女川原子力発電所 2 号炉審査資料	
資料番号	資料 7
提出年月日	2023 年 11 月 14 日

女川原子力発電所 2 号炉  
設置許可基準規則等への適合性について  
(固体廃棄物処理系固化装置の固化材変更等)

2023 年 11 月  
東北電力株式会社

第5図 地下一階機器配置図

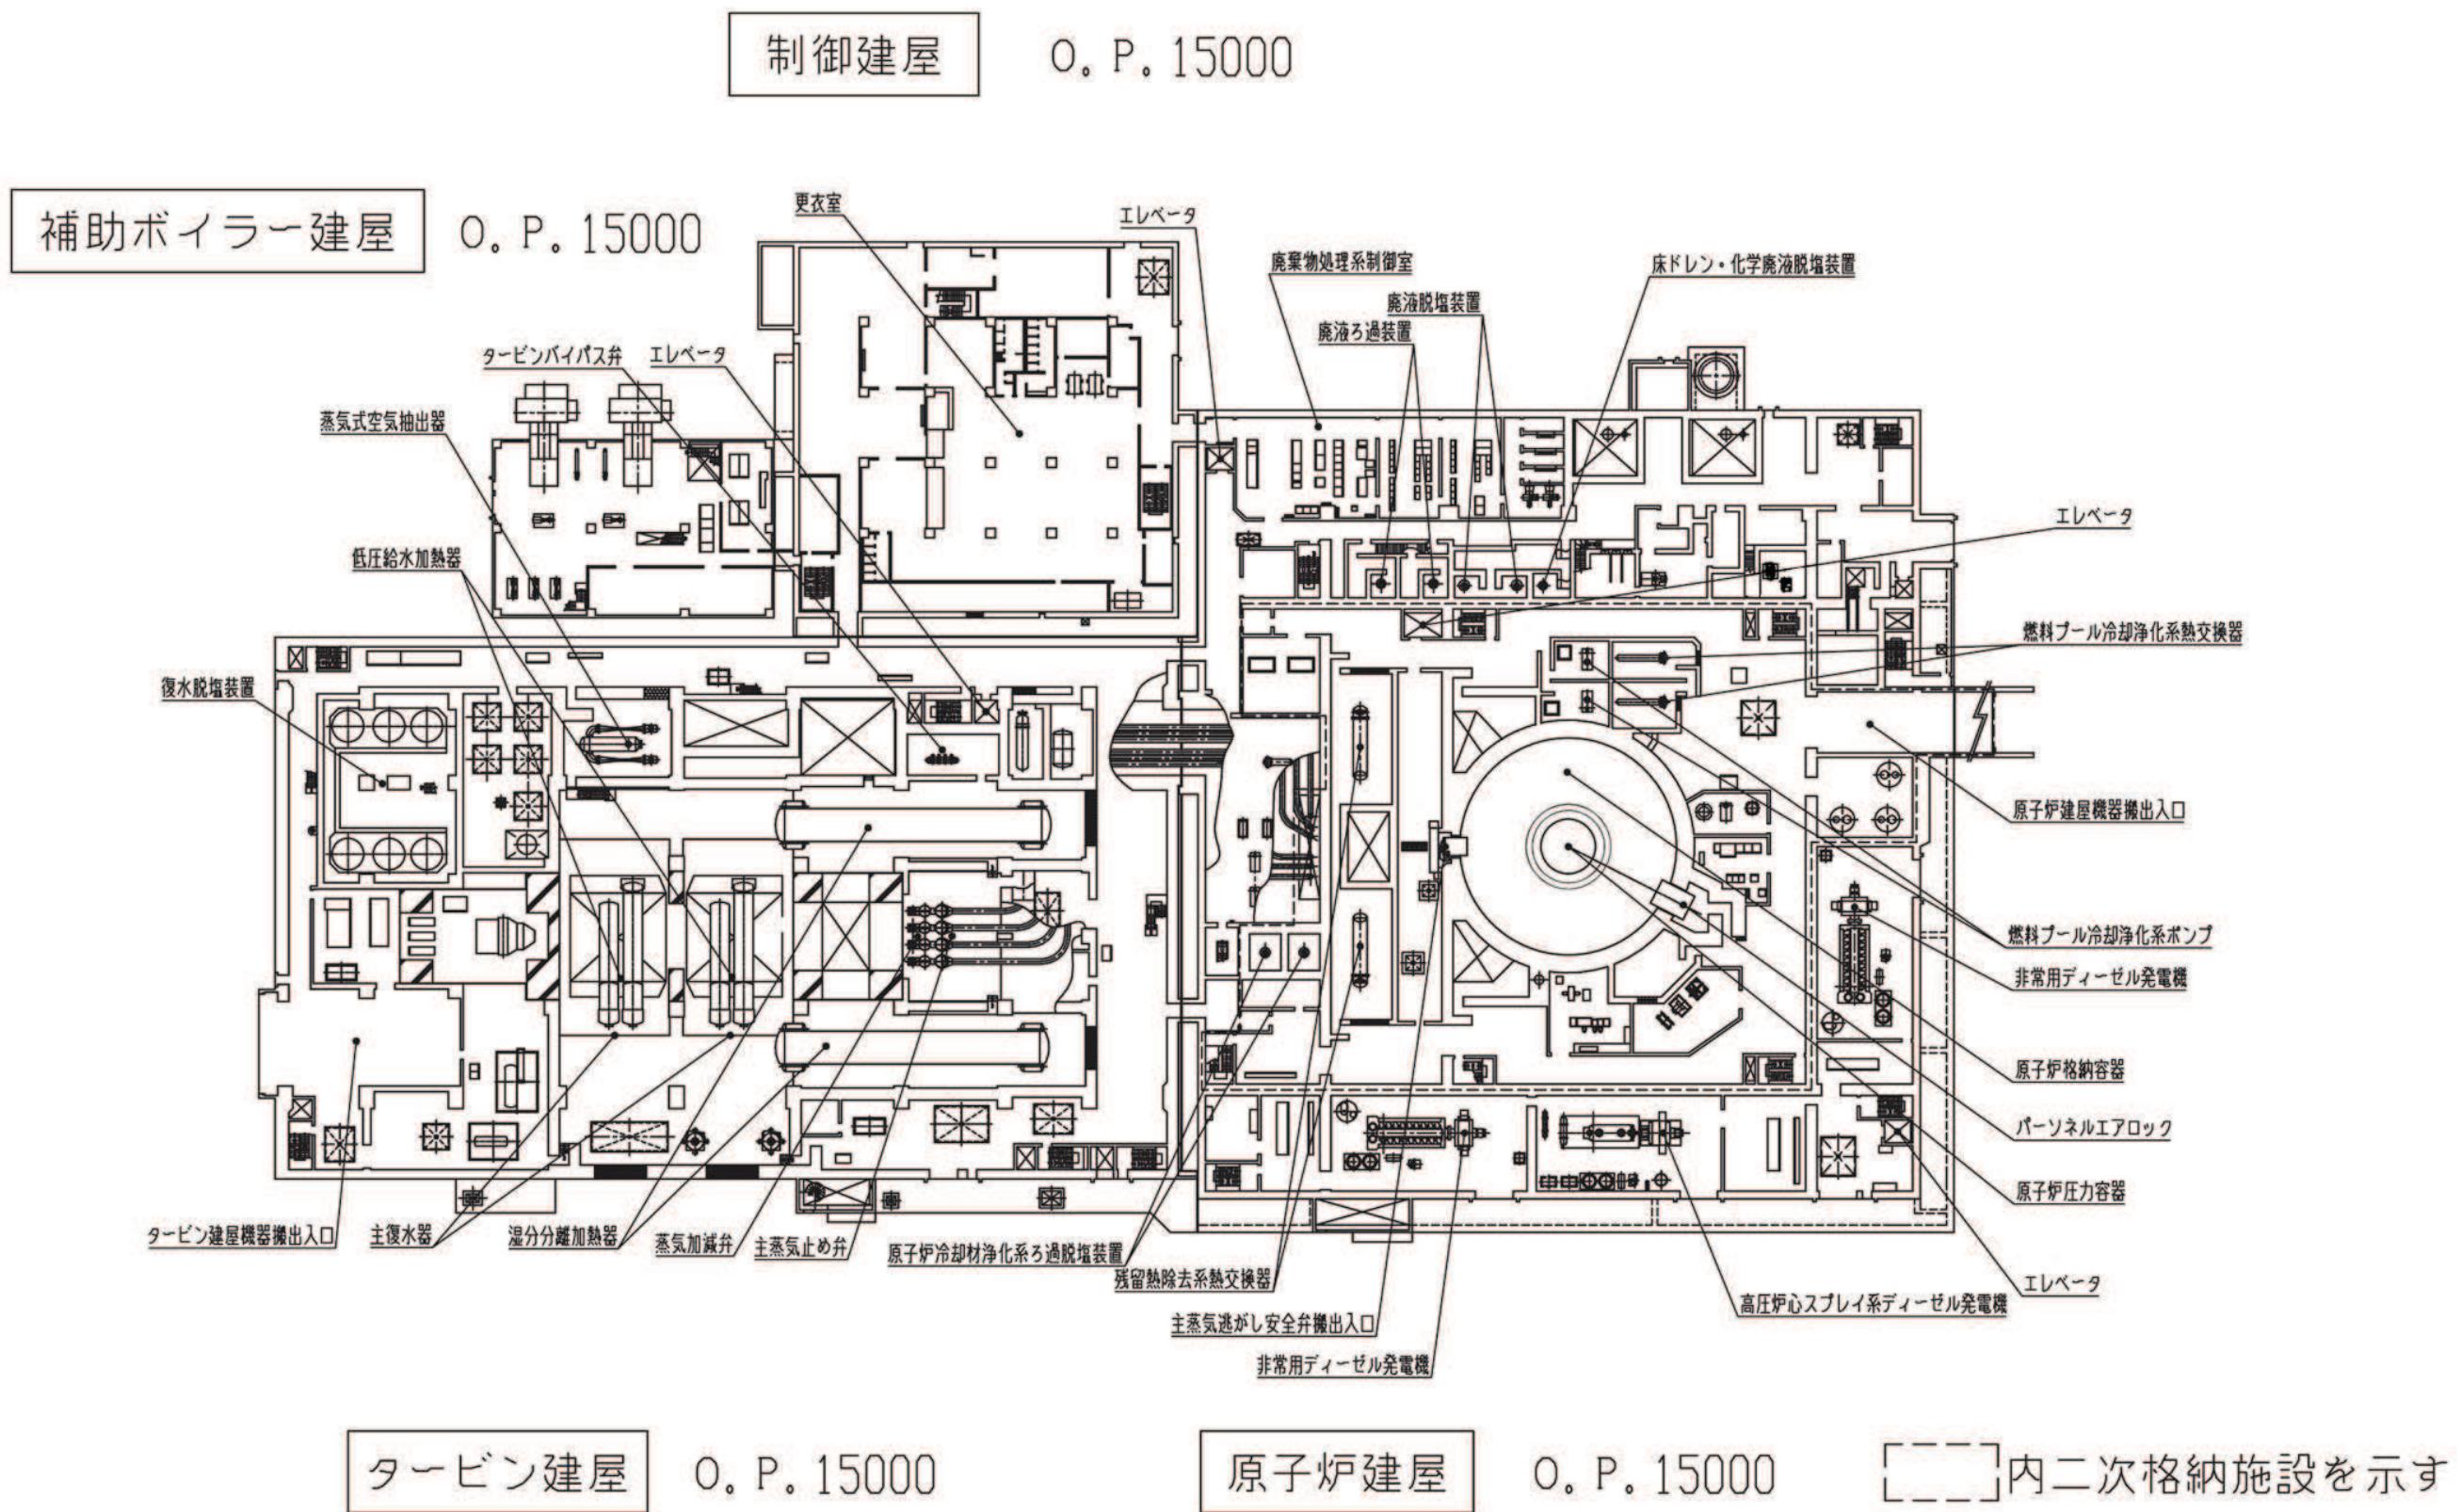
「第5図 地下一階機器配置図」を添付1のとおり変更する。

第 6 図 一階機器配置図

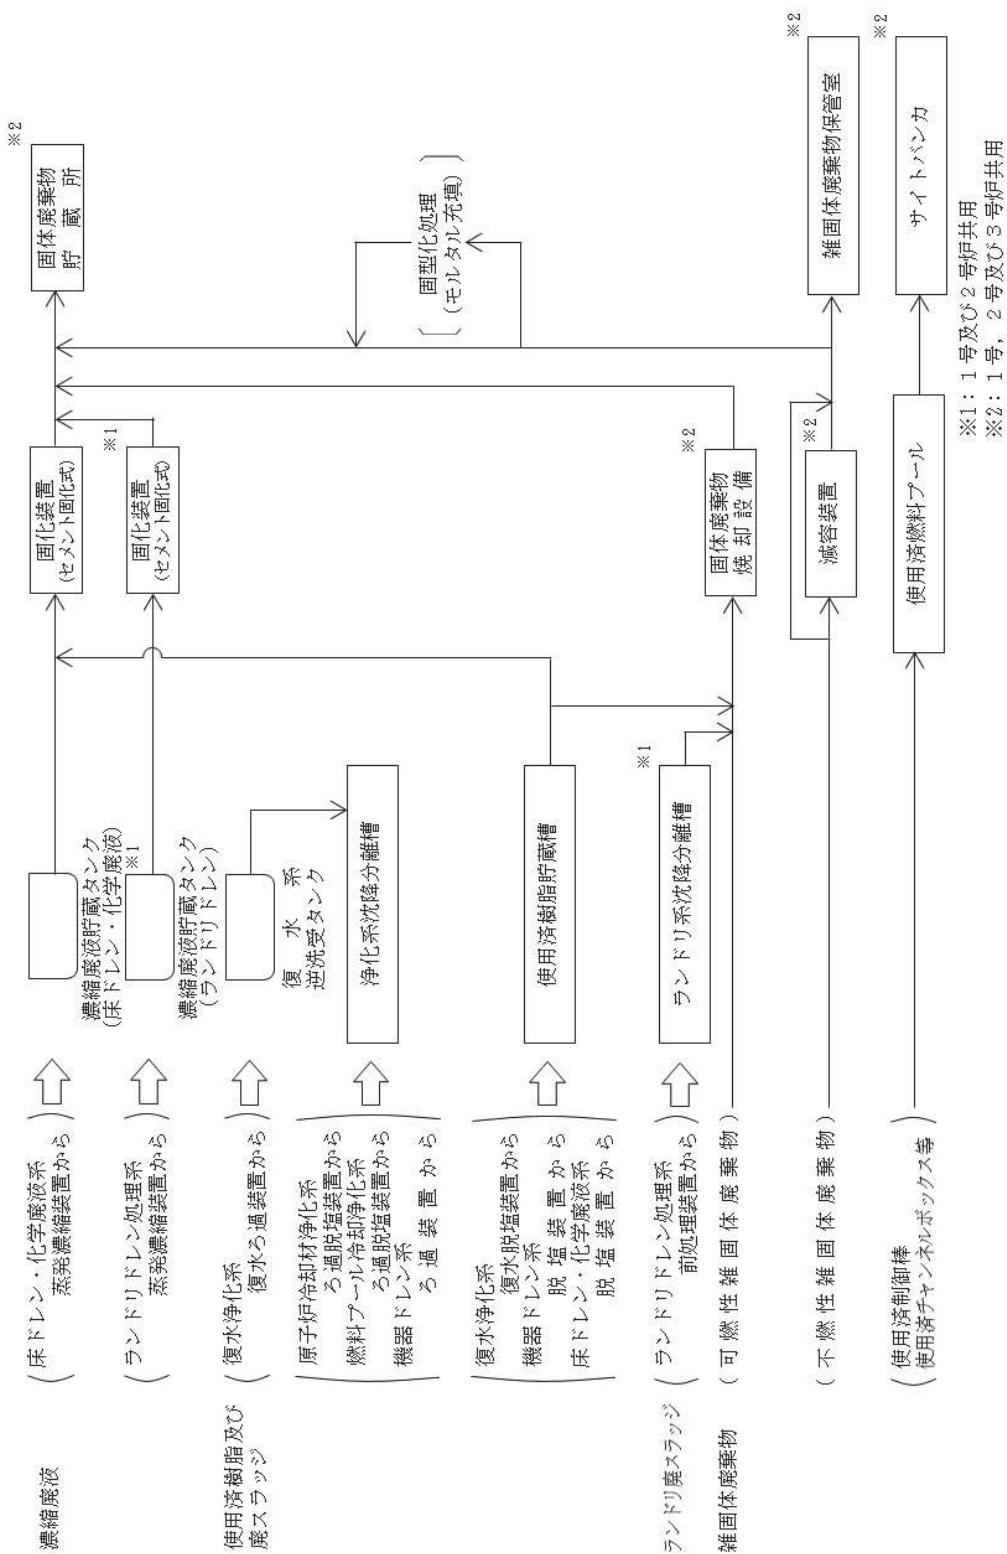
「第6図 一階機器配置図」を添付2のとおり変更する。

第 2.5-3 図 地下一階機器配置図

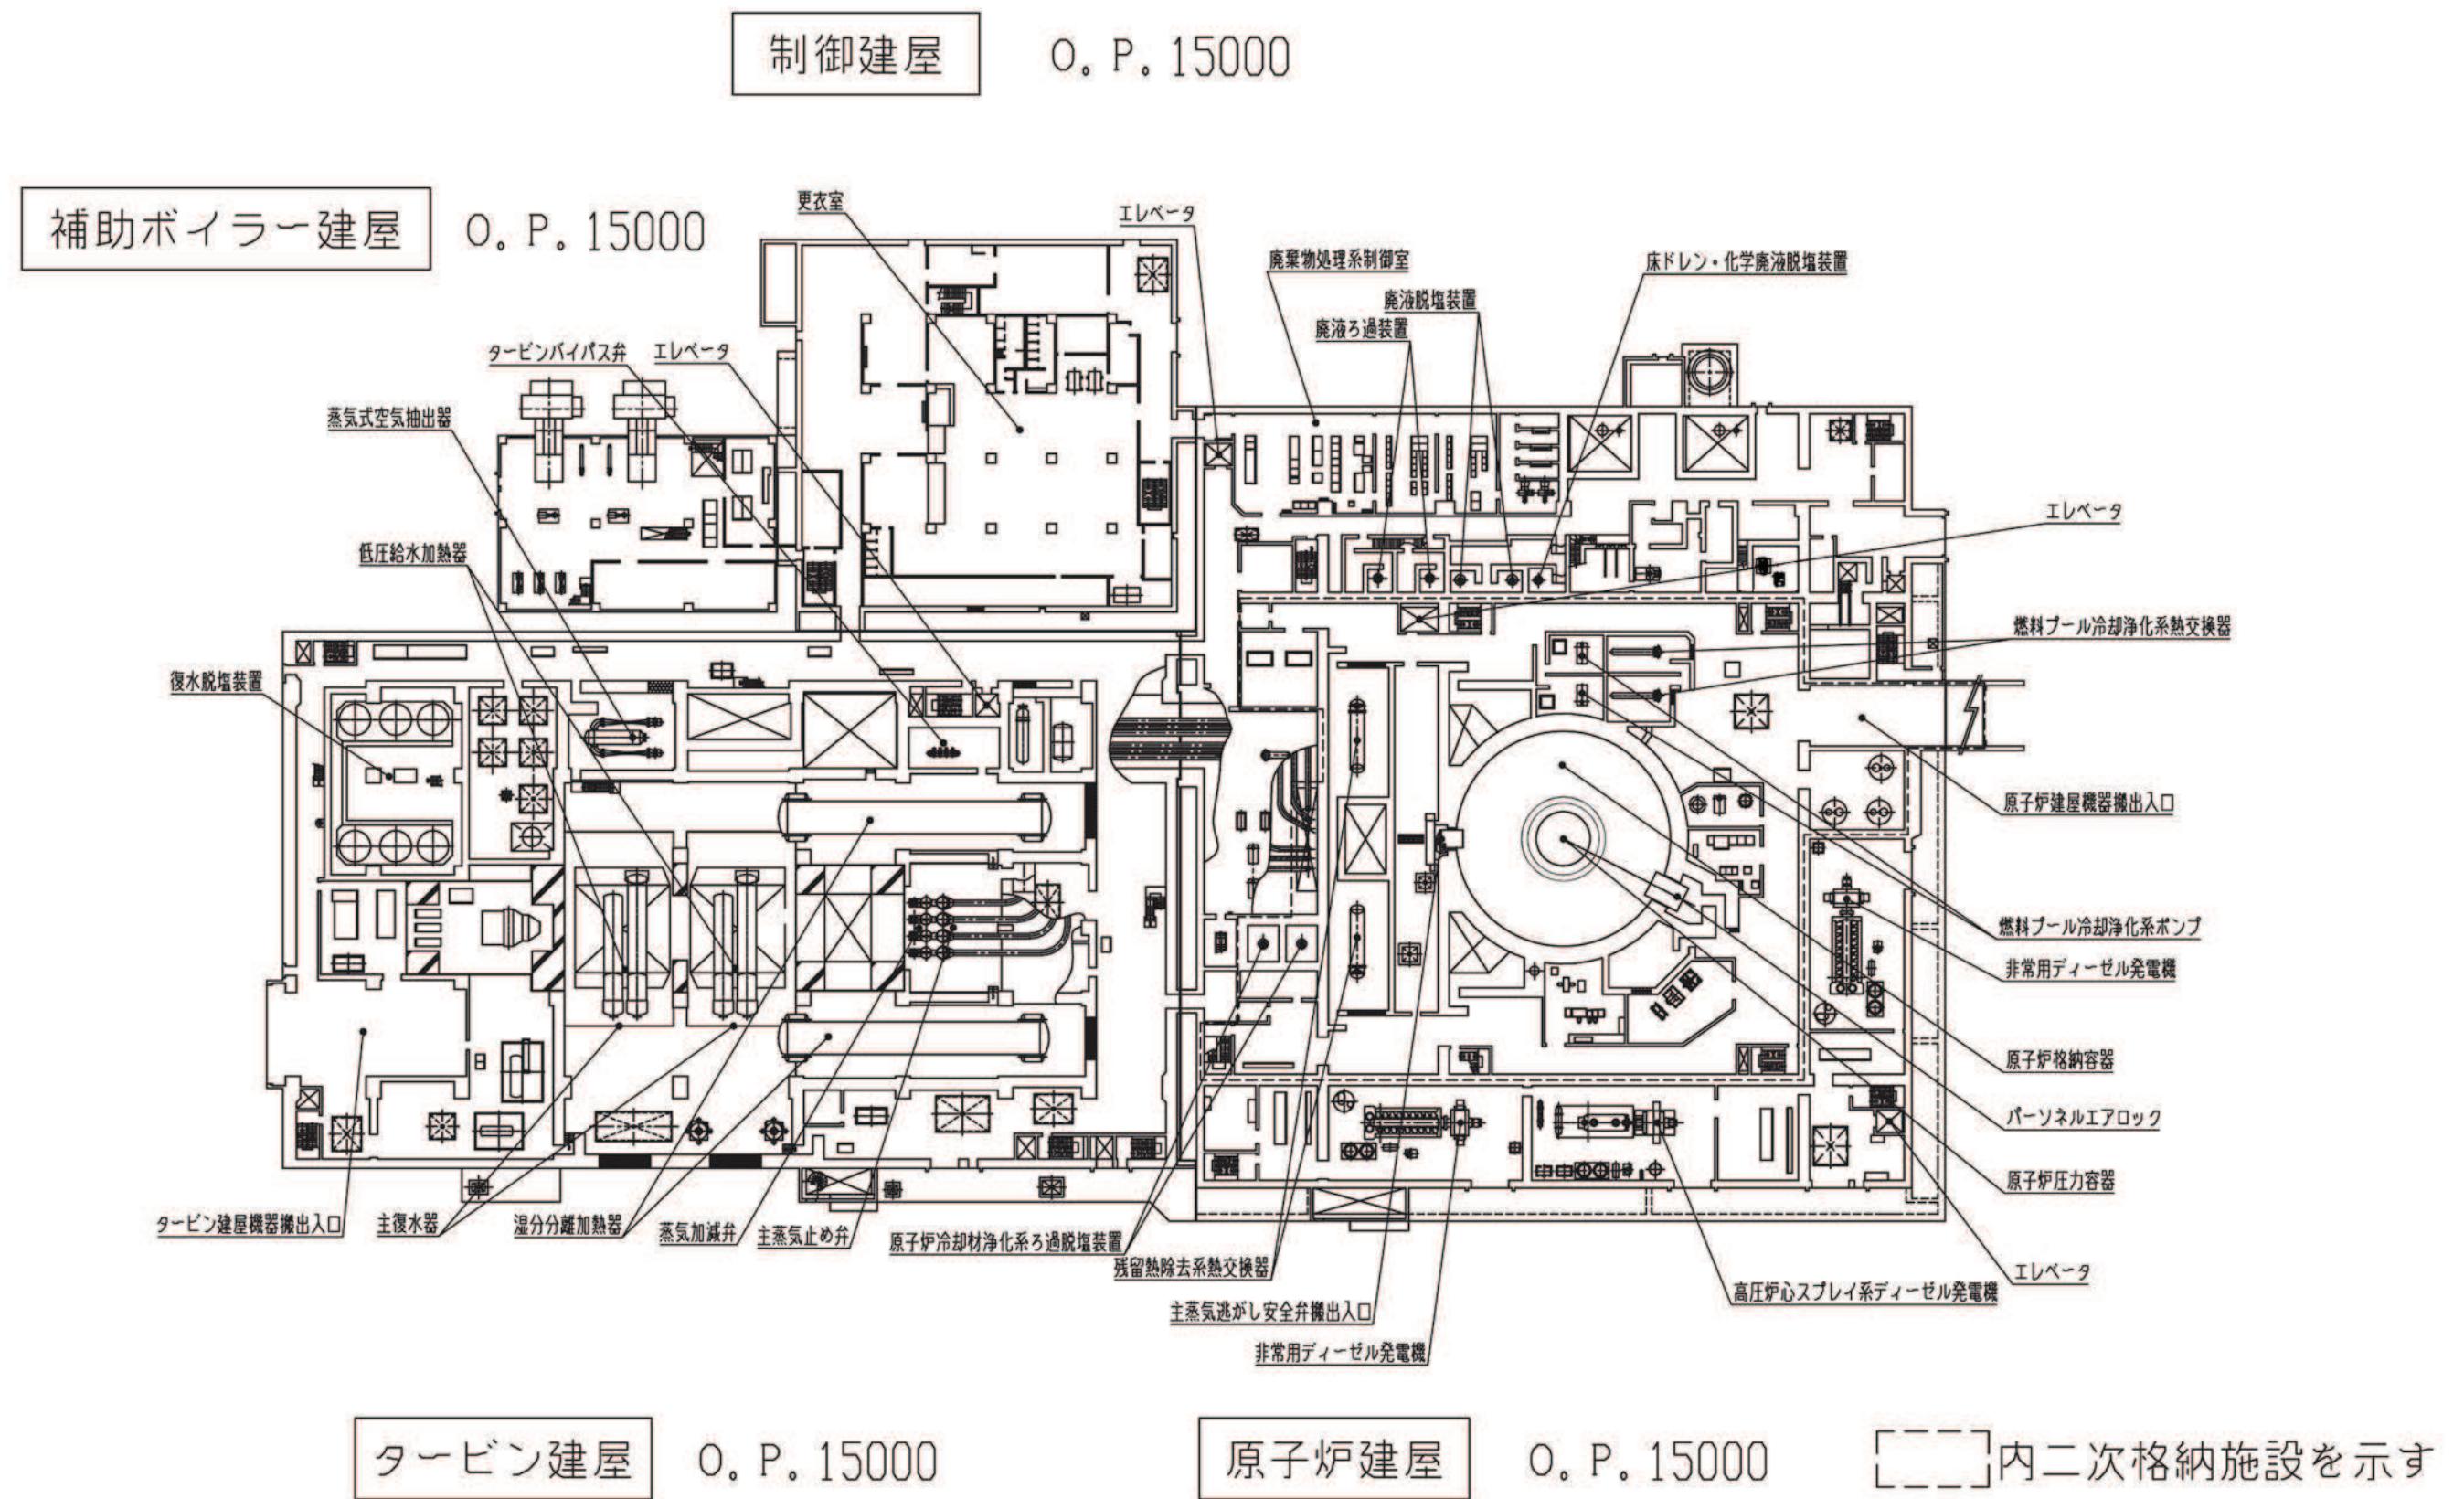
「第 2.5-3 図 地下一階機器配置図」及び「第 2.5-4 図 一階機器配置図」を以下のとおり変更する。

第7.3-1図 固体廃棄物処理系系統概要図

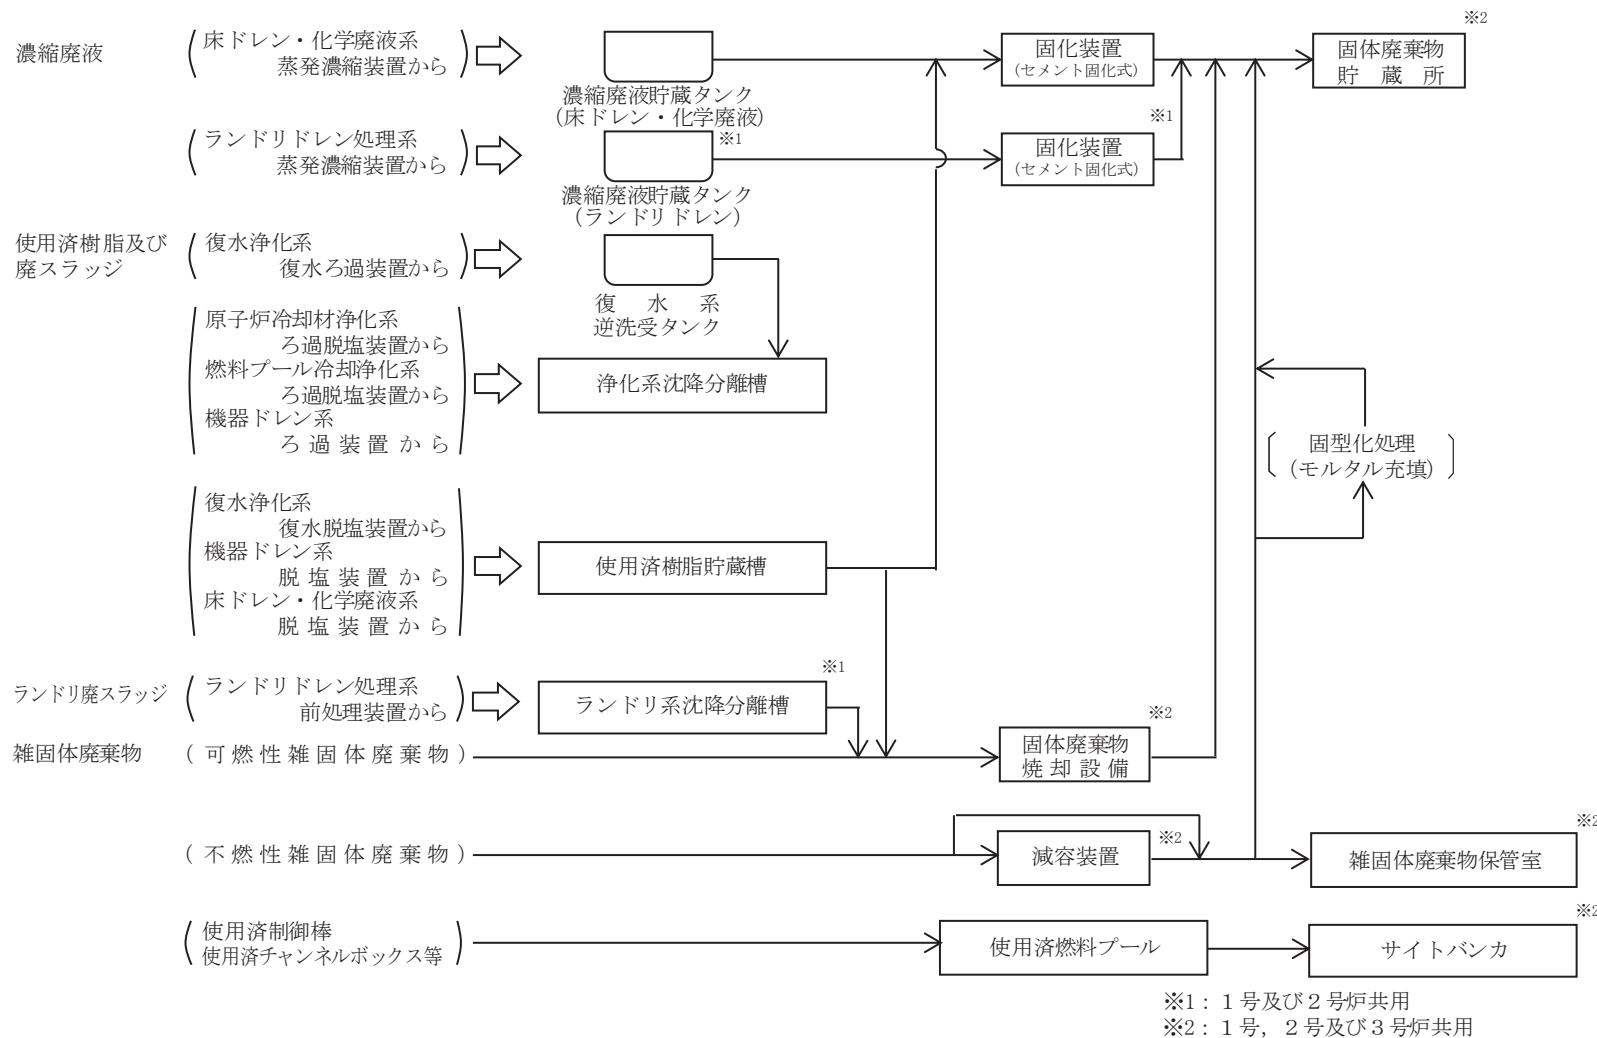
「第 7.3-1 図 固体廃棄物処理系系統概要図」を以下のとおり変更する。
